Modulo per la presentazione delle osservazioni per i piani/programmi/progetti sottoposti a procedimenti di valutazione ambientale di competenza statale

ID: Codice procedura (ID_VIP/ID_MATTM):10844

Impianto per la produzione di energia elettrica da fonte eolica, costituito da 6 aerogeneratori della potenza complessiva di 37,2 MW, un sistema di accumulo da 25 MW e relative opere connesse in località "Rempillo" nel comune di Pitigliano (GR).

ALLEGATO alle OSSERVAZIONI all' IMPIANTO EOLICO denominato REMPILLO nel COMUNE di PITIGLIANO (GR). Composto da n. 5 immagini e n. 5 pagine

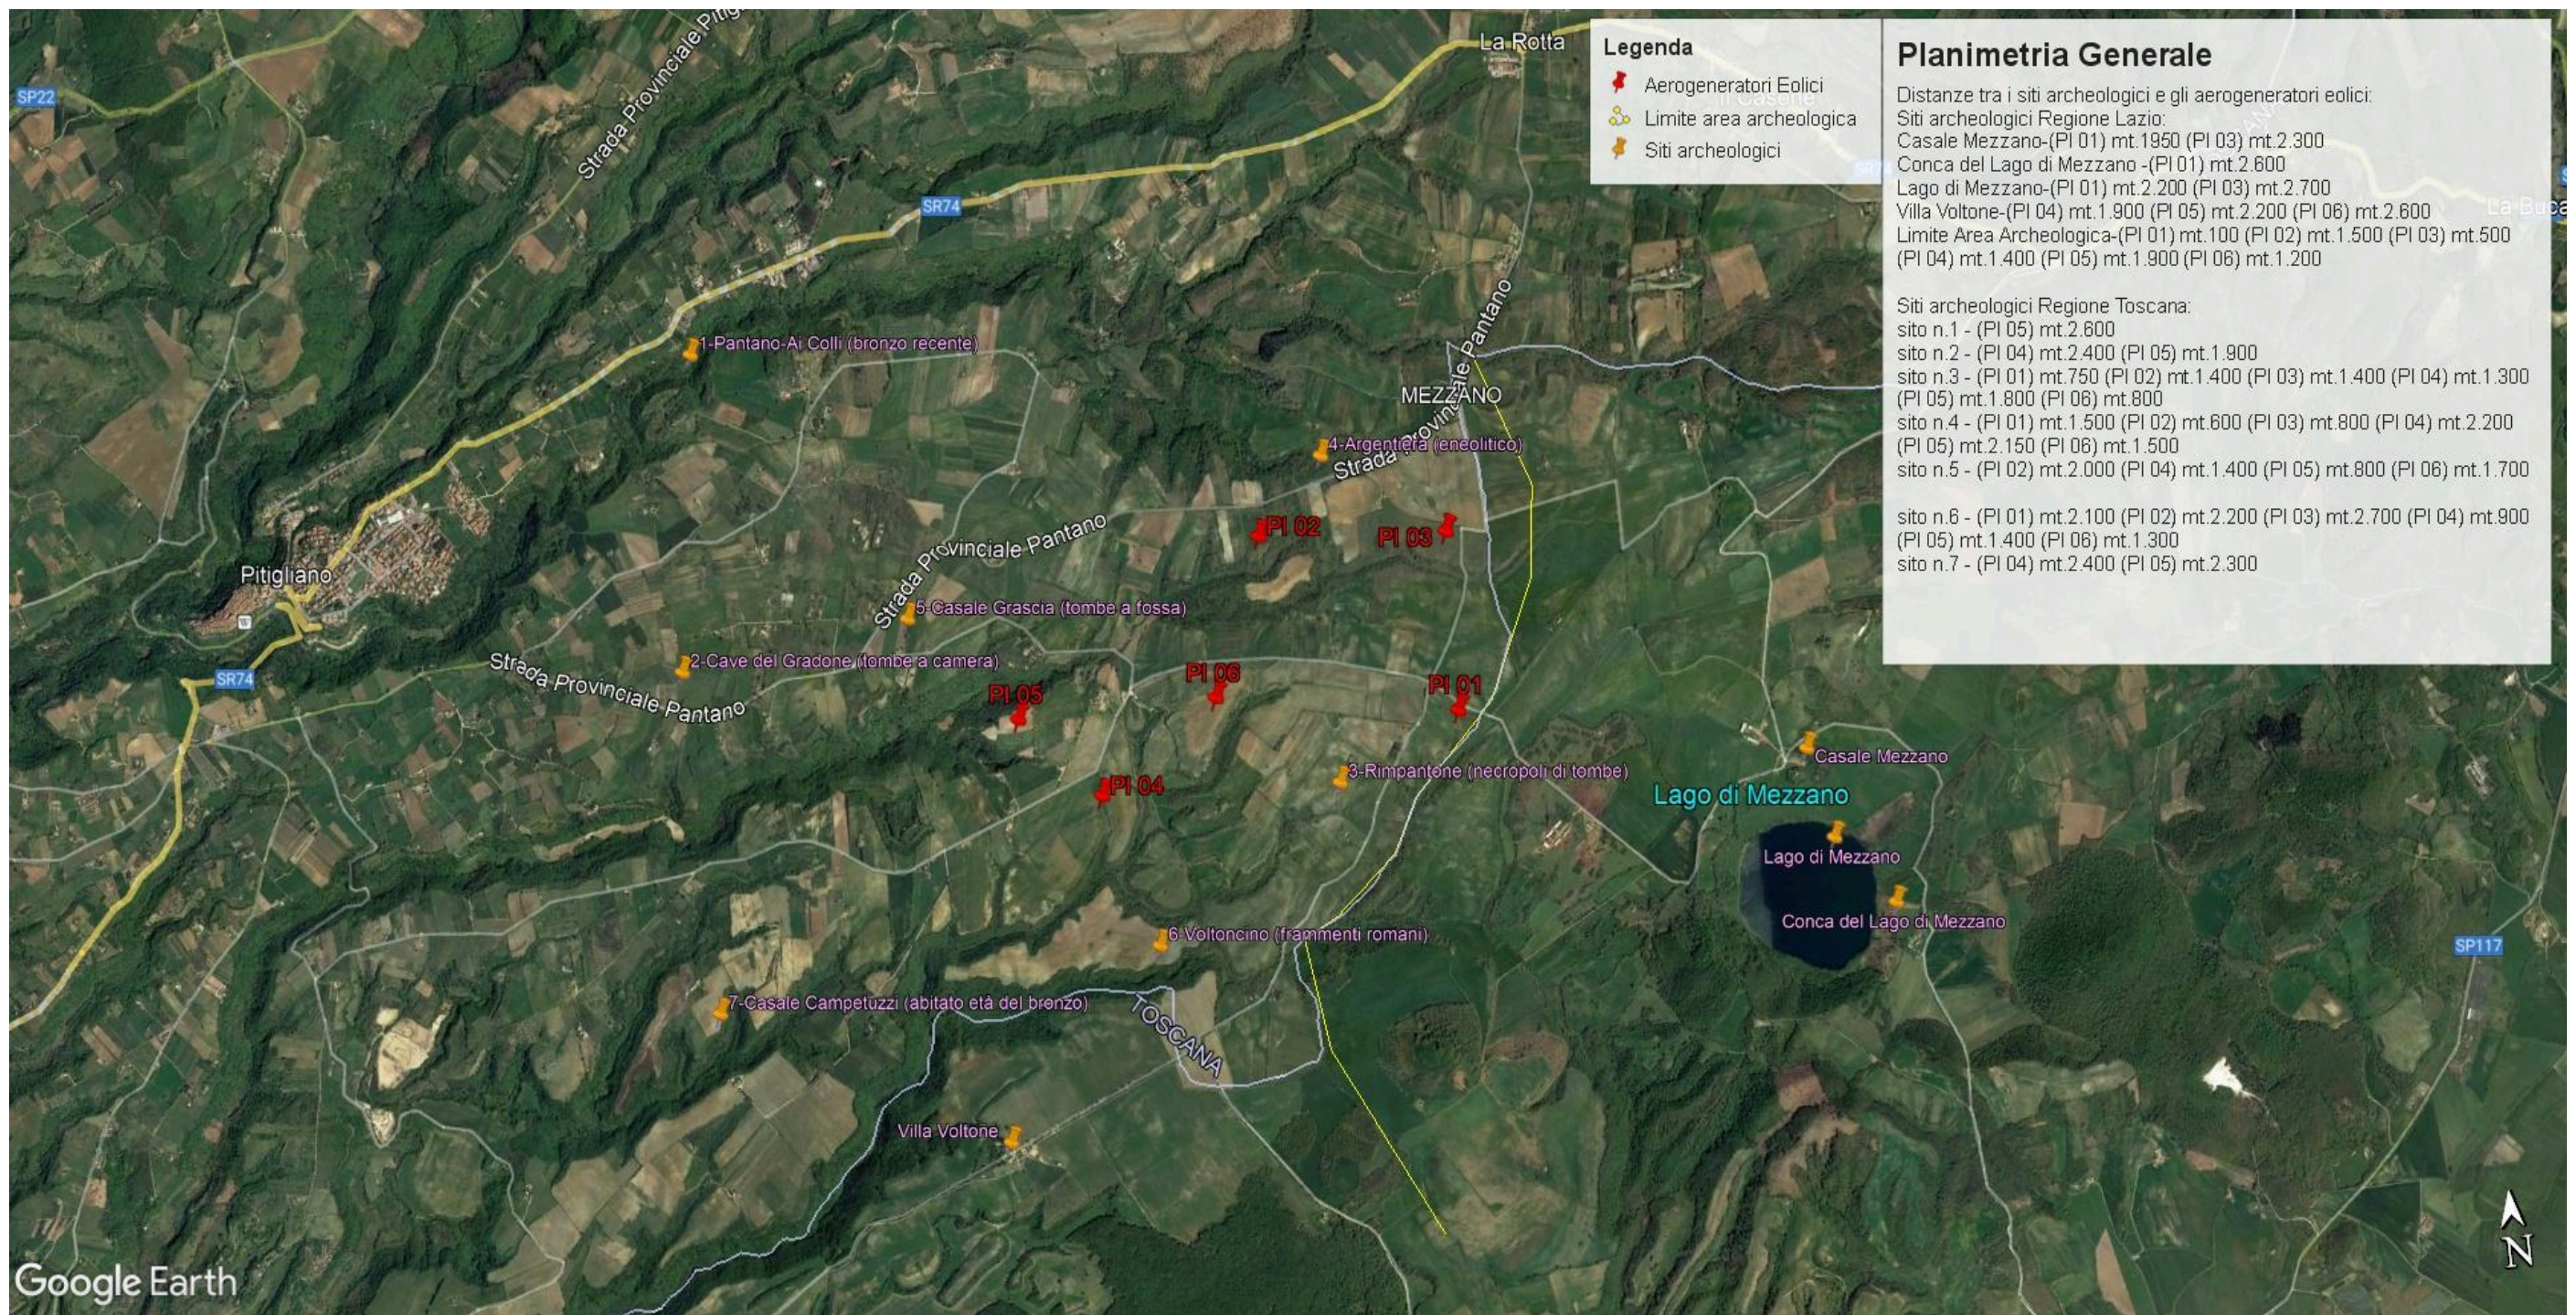
Inoltre, la zona in cui insisterebbe l’impianto eolico industriale Rempillo è compresa nelle fasce di rispetto di 3 km di diversi beni archeologici tutelati dalla parte II del Codice dei Beni Culturali (vedi Allegato, immagine n. 3). Inoltre le pale P04 e P05 ricadono all’interno di un’area archeologica che la Proponente vorrebbe cancellare per il semplice fatto che non è riportata nel documento regionale ma nel documento provinciale come meglio dettagliato nell’Osservazione n. 5. Alla luce di quanto documentato appare chiaro quindi che la collocazione dell’impianto non ha tenuto conto alcuno dei vincoli dell’area nella quale è stato progettato e l’inserimento dell’impianto eolico nel paesaggio e sul territorio non è corretto (Allegato IV delle Linee guida nazionali di cui al D.M dello Sviluppo economico del 10.09.2010).

In sintesi, visti l’art. 20 comma 8 lettera c) quater del D.Lgs n 199/2021 e le Linee guida nazionali appena citate, considerato l’enorme impatto dell’impianto eolico industriale denominato “Rempillo” sulla zona paesaggistica di notevole interesse pubblico ben individuata nelle immagini n.1 e n. 2 e sui Beni Culturali evidenziati nell’ immagine n. 3 dell’Allegato alle presenti Osservazioni, per la collocazione delle pale P04 e P05 direttamente all’interno del perimetro di un’area archeologica e per gli impatti anche sull’area intermedia e vasta dei pregiati territori laziali della Tuscia settentrionale e in particolare di quelli del pitiglianese ricco di emergenze agricole, naturalistiche, storiche e archeologiche del periodo etrusco ma non solo, si chiede che venga negata l’autorizzazione all’ insediamento dell’impianto eolico denominato “Rempillo”.

Immagine n. 4 Situazione di saturazione da impianti FER nella provincia di Viterbo. Non sono riportati gli impianti fotovoltaici e agrivoltaici che hanno inciso per buona parte nel cumulo di impianti FER per superare già nel 2023 gli obiettivi del PNIEC assegnati alla Regione Lazio per il 20230.

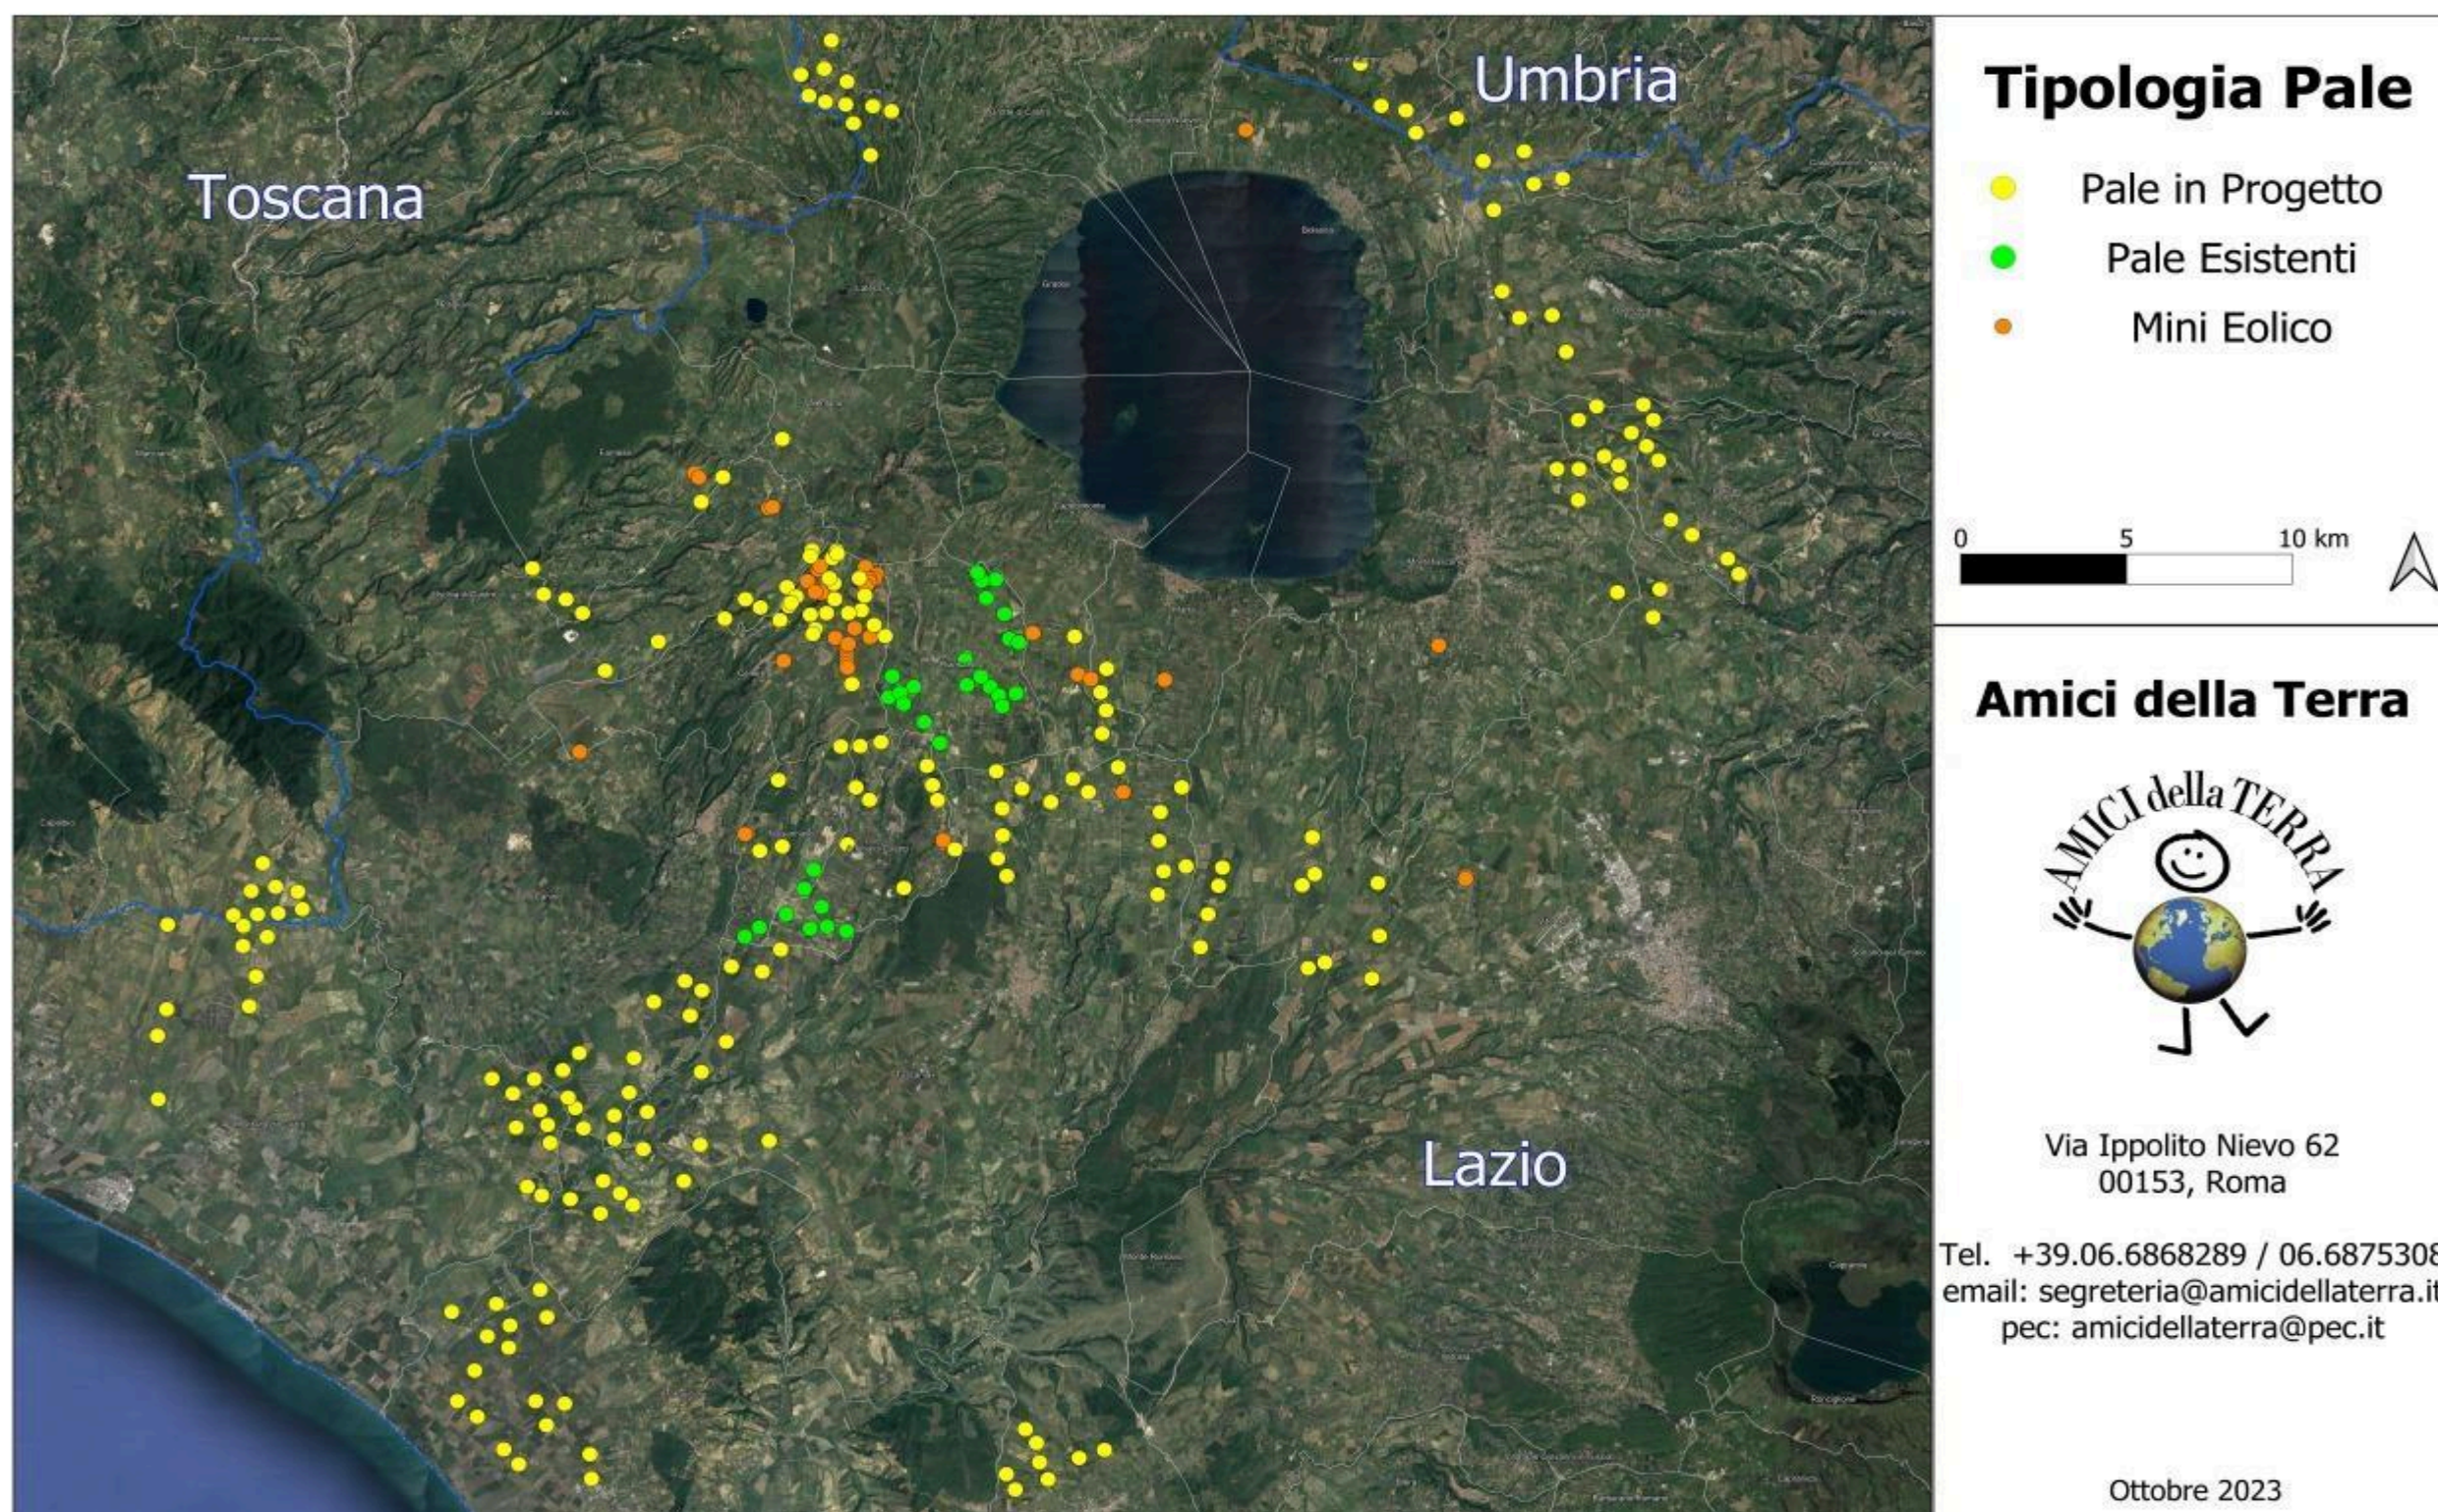
nn. 1 e 2 e crea anche degli impatti negativi anche sui beni naturalistici come verrà dettagliato nell'Osservazione n. 4. Inoltre andrebbe a sommarsi al già enorme cumulo di impianti eolici e fotovoltaici e geotermici che già creano una elevata criticità ambientale nella provincia di Viterbo e interferiscono anche con il territorio toscano come si può vedere dalle immagini nn. 4 e 5 dell'Allegato n. 1.
